# COMUNE DI MASSA

## OSSERVAZIONI

**AL PIANO ATTUATIVO DEGLI ARENILI E DEI VIALI A MARE (PAAV)**

**(Deliberazione del Consiglio comunale n. 157/2024)**

Tavola QP.2.4  
attuale

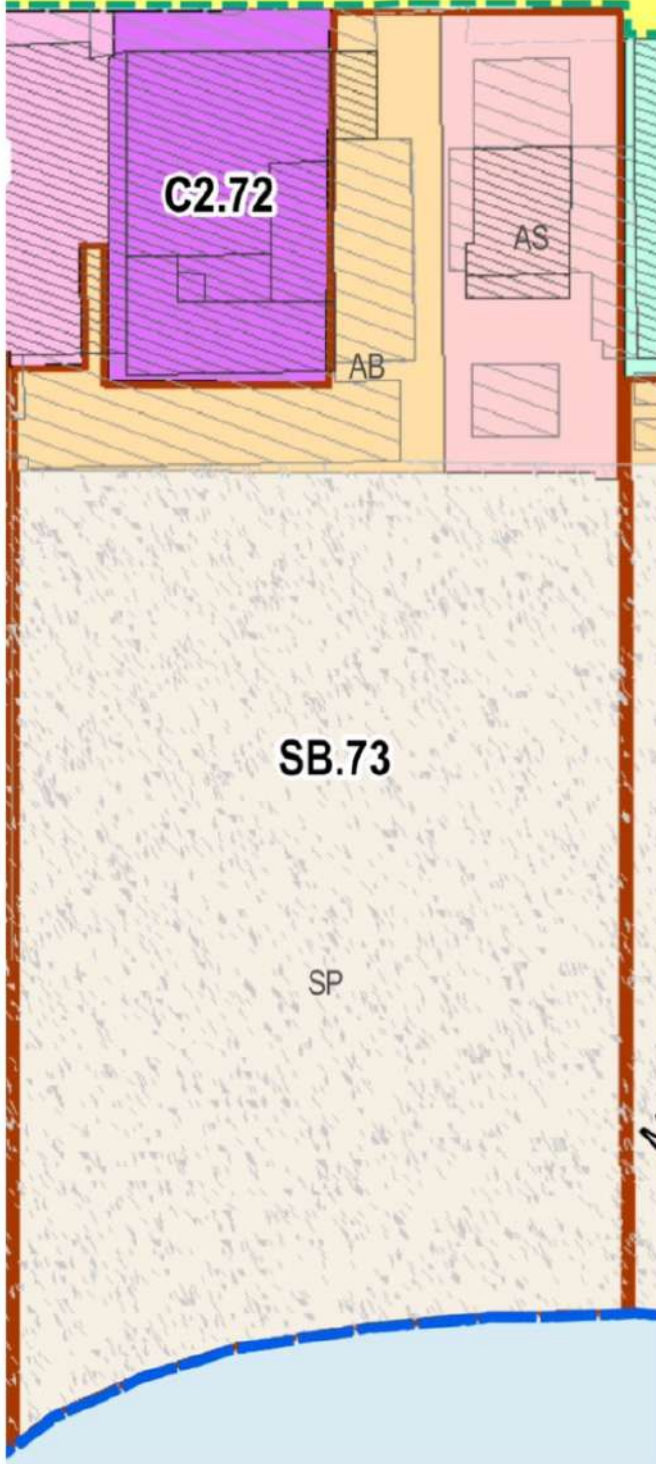
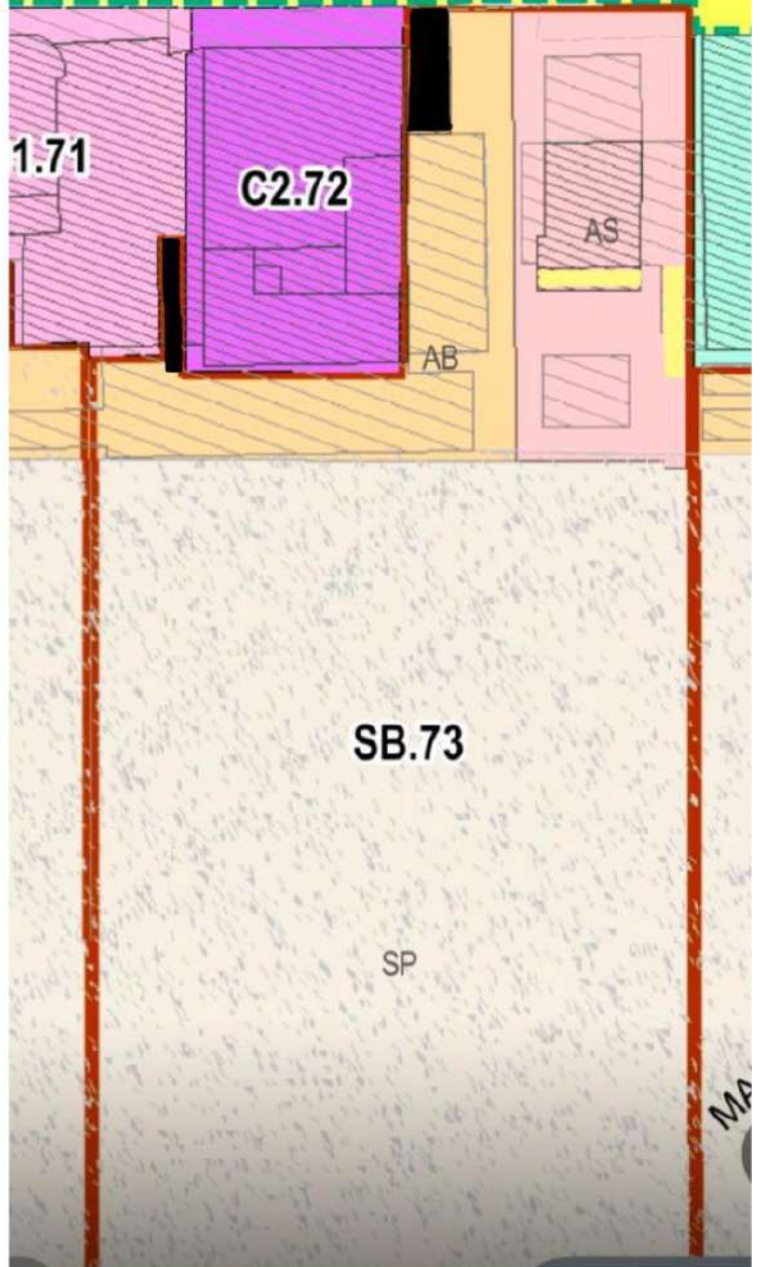
Modifiche/correzioni/integrazione proposte

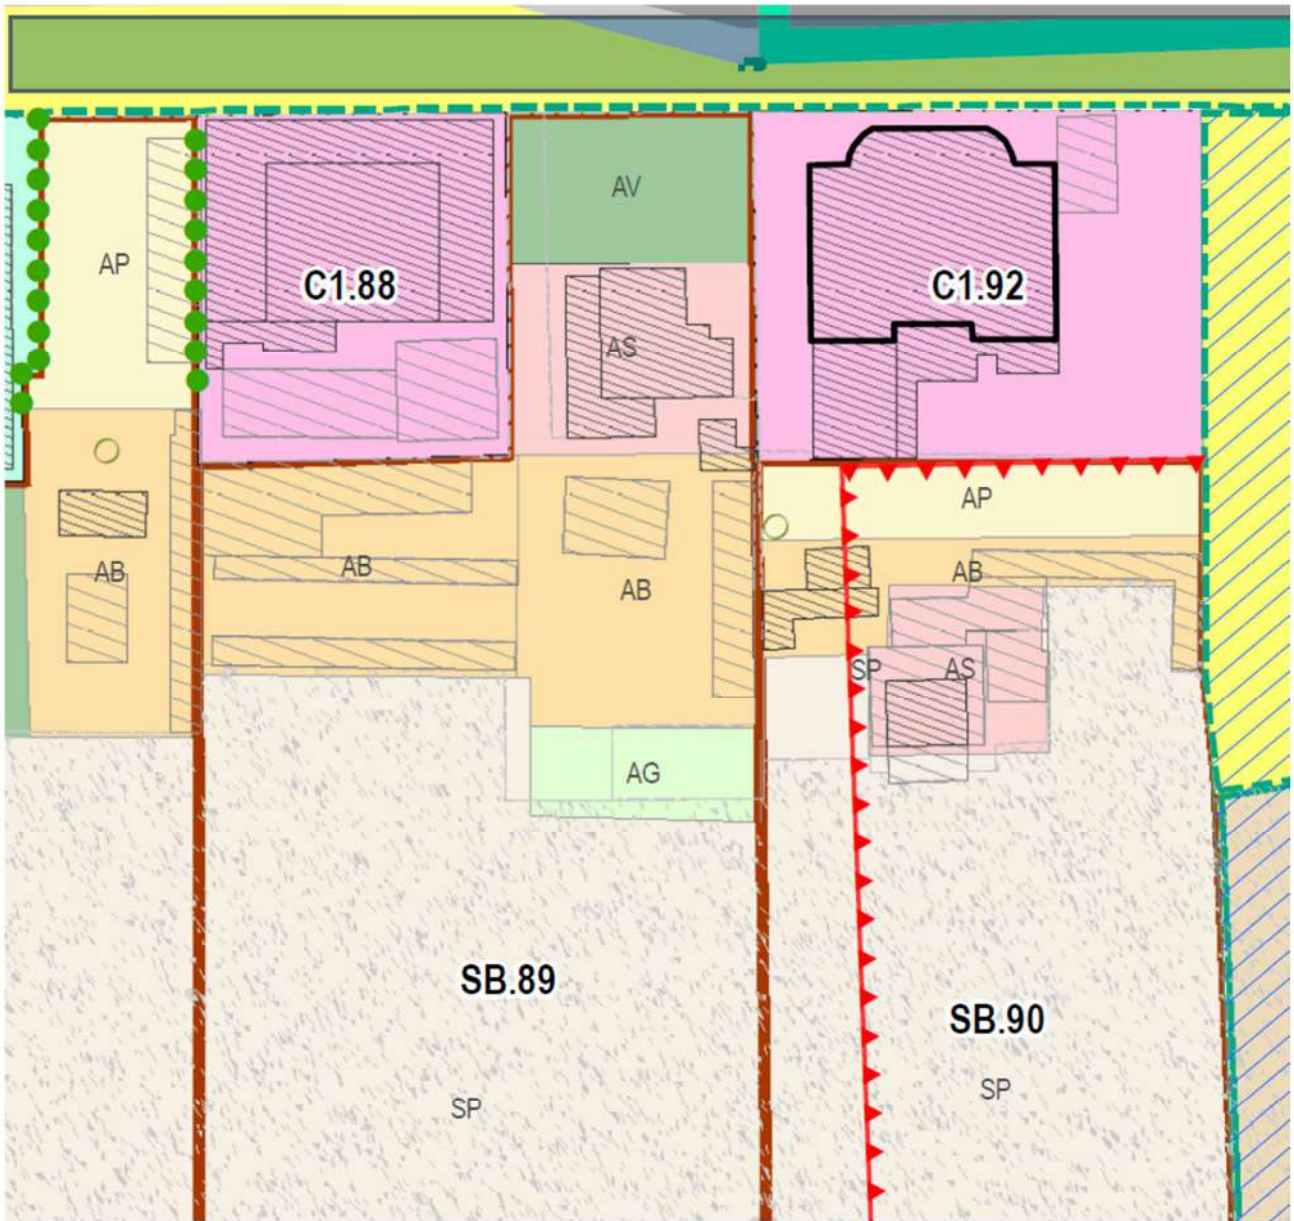
Nella Tavola progettuale è prevista una zona AV lato monti della C.D. con retrostante area AS ed una zona AB per tutta la larghezza della concessione. Nel lato Viareggio mare e posta l'area AG.

Premesso che nella documentazione a disposizione dell'Amministrazione vi sono le tavole con sistemazione a terra riportanti le tipologie di materiali, essenze, ed utilizzo, nonché nel portale SID del Ministero sono state censite tutte le aree concessionate, tutti i manufatti con le loro specifiche destinazioni ed utilizzazioni, nella tavola di progetto si prevede tutto il fronte strada come AV quando detto spazio in parte permette l'accesso ai retrostanti parcheggi e l'altra parte è utilizzata come parcheggio per i velocipidi e parte a verde.

Come sopra accennato il manufatto (tettoia) posto a lato Carrara e confinante con la CD bagno MIAMI e TERESA-Kocomo è il parcheggio per autovetture, mentre nella tavola di progetto viene indicato come area AB.

Parte del fabbricato principale è formato dai locali bar; direzione; preparazione pasti; disimpegno, w.c. e veranda, con prospiciente il blocco servizi igienici. Nella tavola di progetto è stato tutto conglobato in area AS, così come parte del manufatto comprendente i w.c. e docce.

Mantenimento dell'attuale disposizione, dettata da anni di gestione dell'attività balneare, per una migliore fruizione dello stabilimento da parte degli utenti e degli operatori.

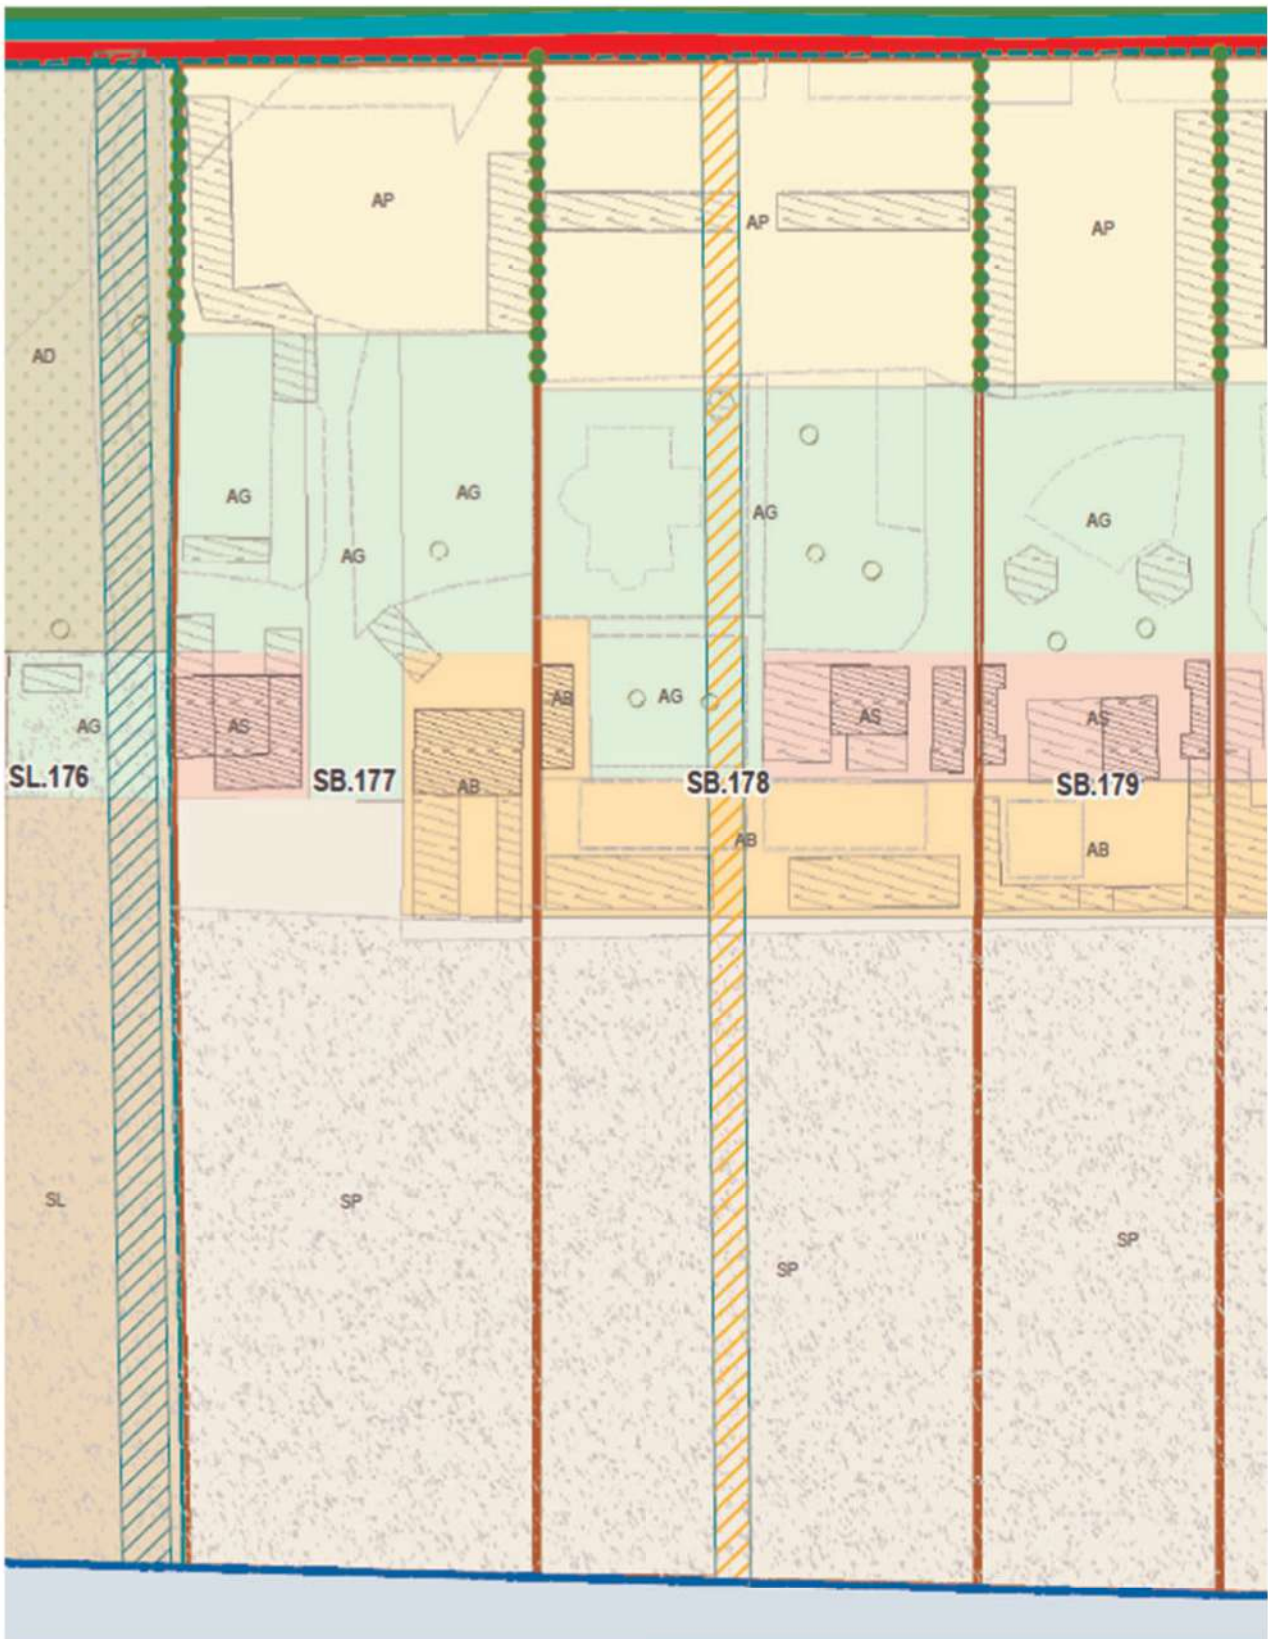
Nella Tavola progettuale è prevista una zona AP lato monti della C.D. con retrostante area AG ed una zona AS ed AB per tutta la larghezza della concessione. Altresì è previsto un “cono visivo” che passa dall’attuale siepe, parcheggi e lambisce le cabine.

Premesso che nella documentazione a disposizione dell’Amministrazione vi sono le tavole con sistemazione a terra riportanti le tipologie di materiali, essenze, ed utilizzo; nella tavola di progetto non è prevista l’esistente AV lungo tutto il fronte strada; è prevista la zona AP dove attualmente vi è la zona a parcheggio ma non è stata individuata l’attuale zona di accesso e carico/scarico (per i fornitori) posta sul lato a confine con il bagno Serena.

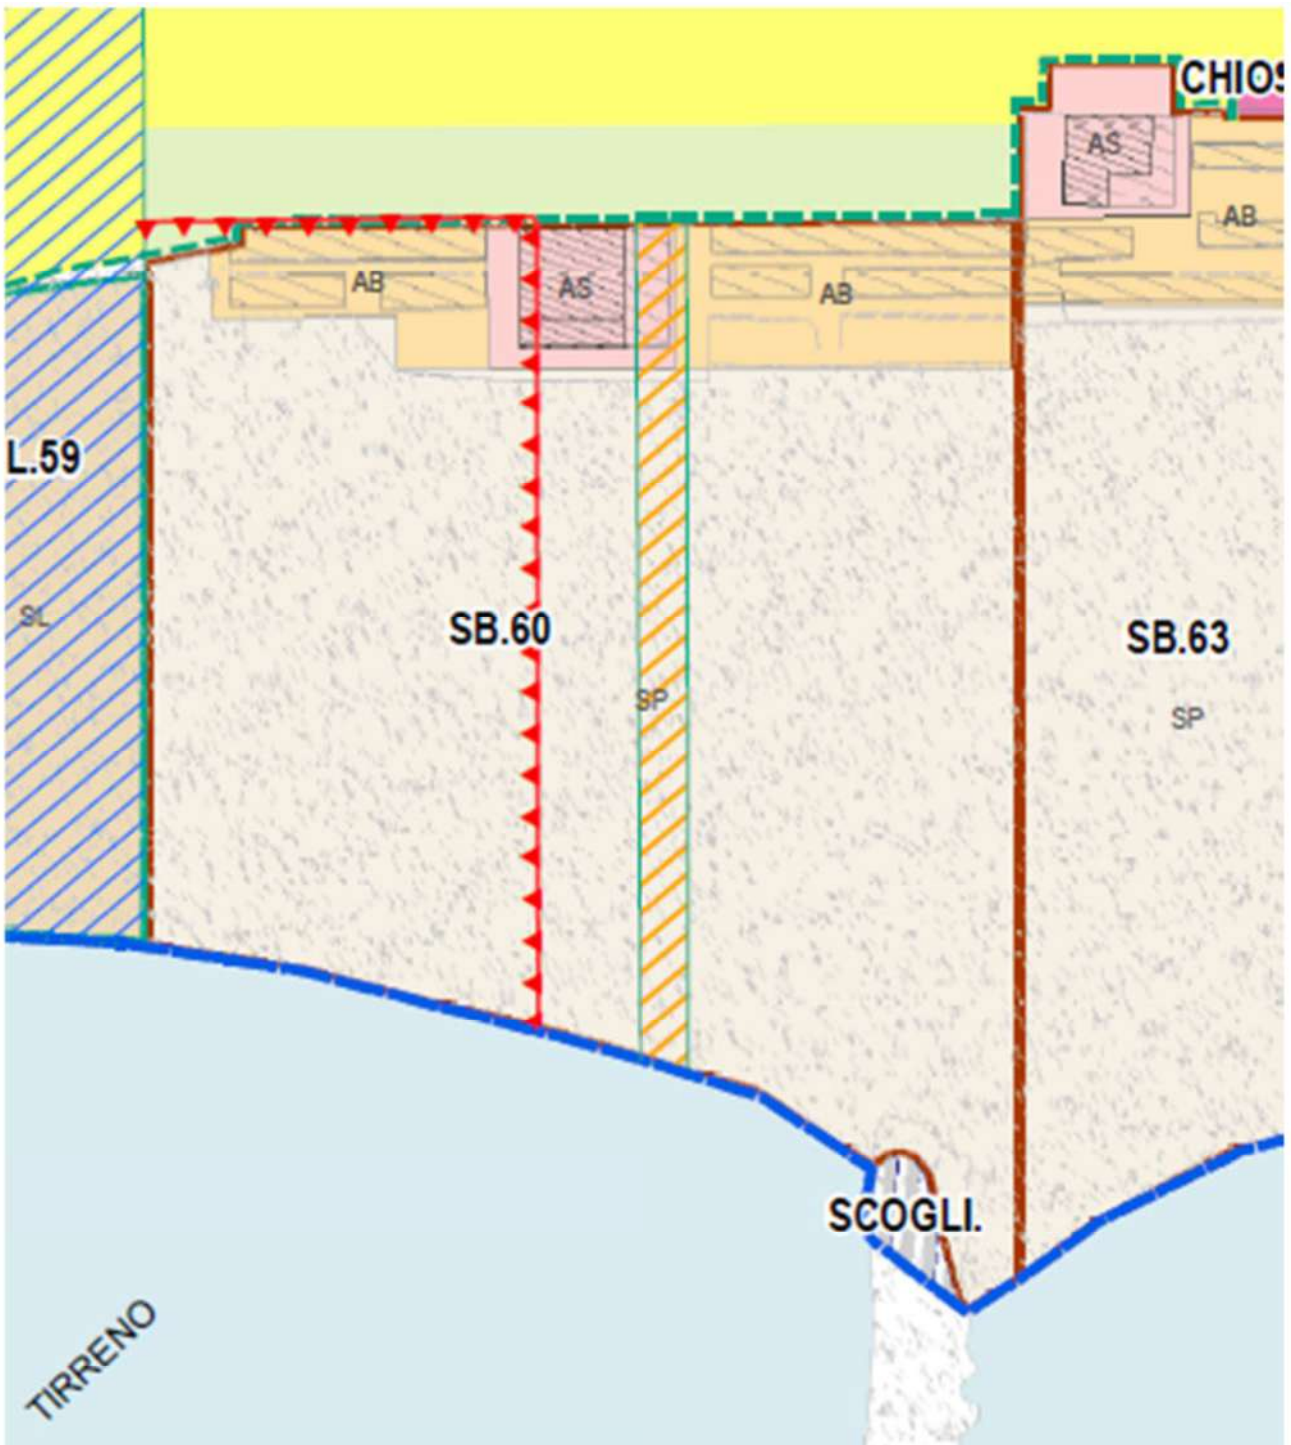
Nella Tavola progettuale sono previste le 2 zone AB poste lateralmente alla zona AS.

La tavola di progetto prevede anche un “*corridoio di visuale*” ricadente per quasi tutta la sua totalità sulla veranda della AS.

Premesso che nella documentazione a disposizione dell’Amministrazione vi sono le tavole delle C.E. con sistemazione a terra riportanti le tipologie di materiali, essenze, ed utilizzo; le planimetrie catastali; nonché, nel portale SID del Ministero, il censimento di tutte le aree concessionate, tutti i manufatti con le loro specifiche destinazioni ed utilizzazioni.
